改善箇所説明図

<ハーネス配索方法>

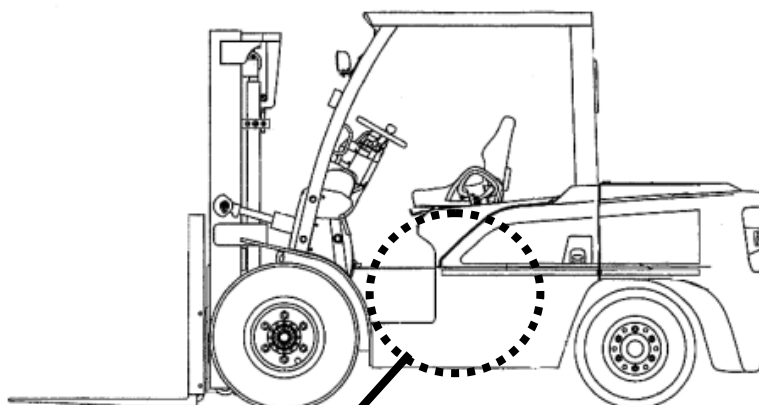
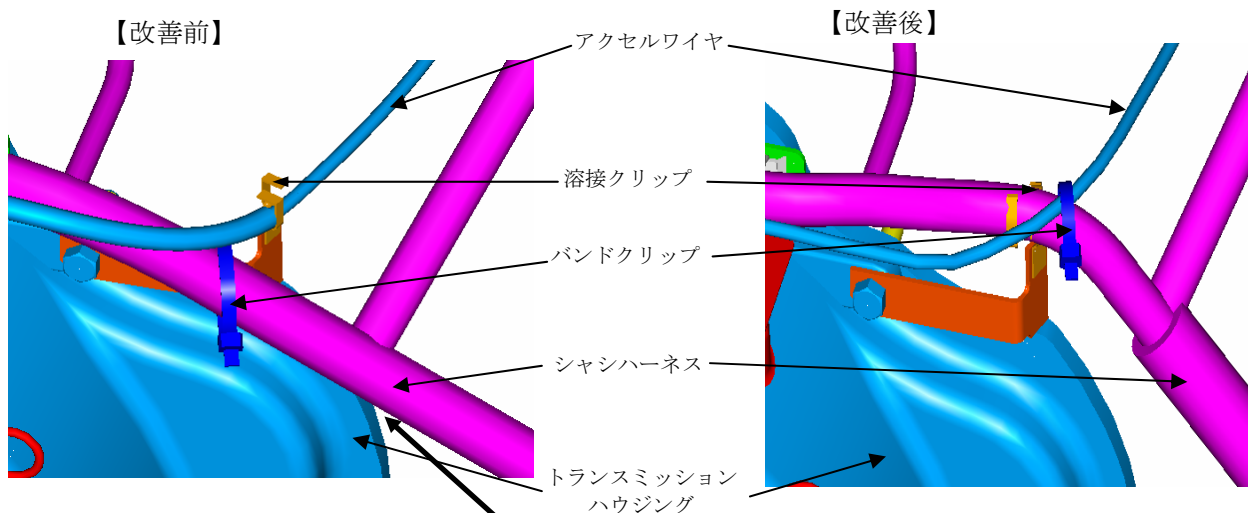
基準不適合発生箇所

ディーゼルエンジン搭載車において、シャシハーネスの配索が不適切のため、当該ハーネスがトランスミッションハウジングと干渉するものがある。そのため、そのままの状態で使用を続けると、エンジンの振動により当該ハーネスが損傷し、最悪の場合、エンジンが停止するおそれがある。

改善内容

全車両、シャシハーネスの配索方法を変更する。
なお、当該ハーネスが損傷しているものは補修する。

シャシハーネスに、白ペイントを塗布する。
